特定廃棄物管理施設の変更に係る設計及び工事の計画の変更の
認可申請書（固体廃棄物減容処理施設の設置）の
一部補正について

令和3年12月13日

国立研究開発法人日本原子力研究開発機構
大洗研究所 環境保全部

固体廃棄物減容処理施設の設置に係る設工認コメント回答整理表 (令和元年6月6日 新基準適合性審査チーム 資料1-4に対する回答)

図-7 保守ホールのハッチ (90-H-002) の線量率評価位置図 (ハッチ開放時)

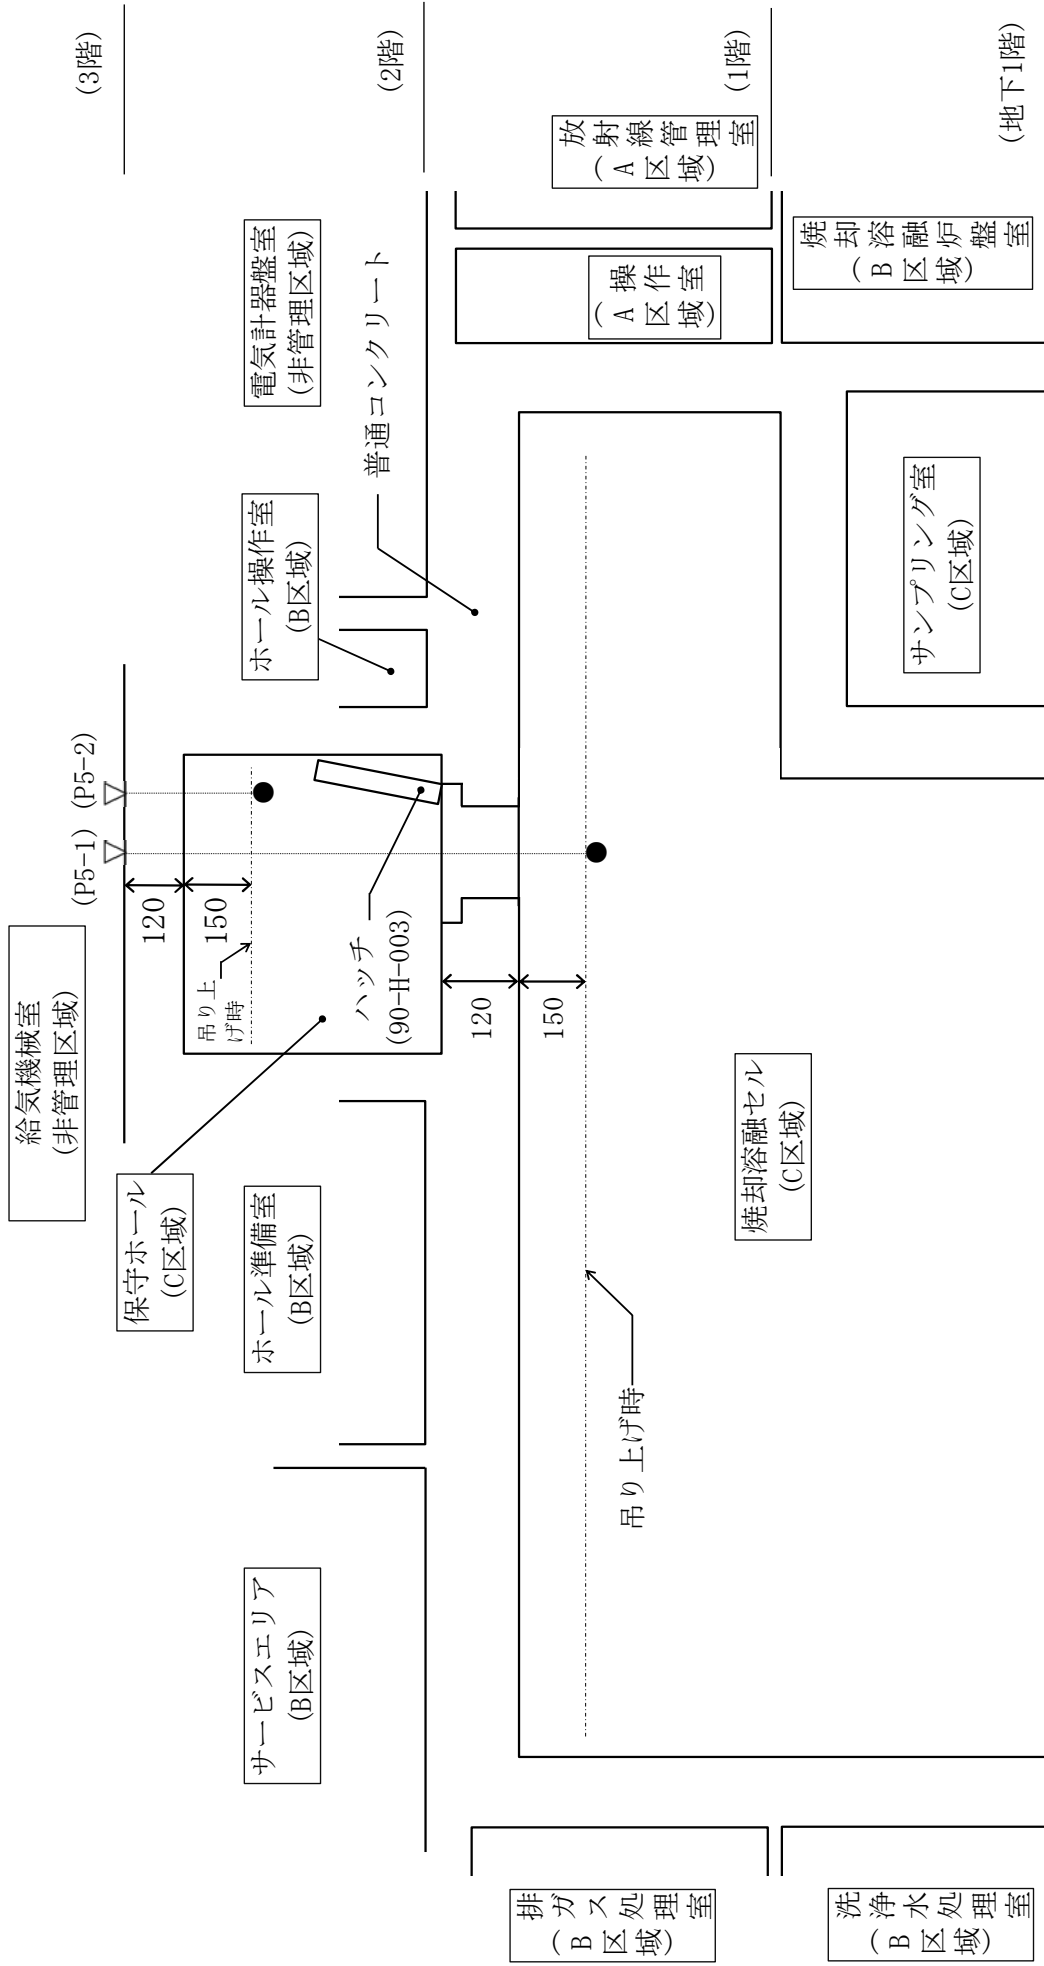
- 添付書類 減容処理設備のハッチに関する線量評価計算書において、ハッチのうち保守ホールのハッチのみハッチ開放時の線量評価を実施した理由について、説明すること。

前処理セル（分別エリア）内及び焼却溶融セル内の機器補修のため、保守ホールのハッチを開放し機器を保守ホールに吊り上げる場合、線源となる汚染機器の遮蔽は建家の壁等にて担うことになるため、保守ホールのハッチ開放状態のモデルで線量評価を行った。
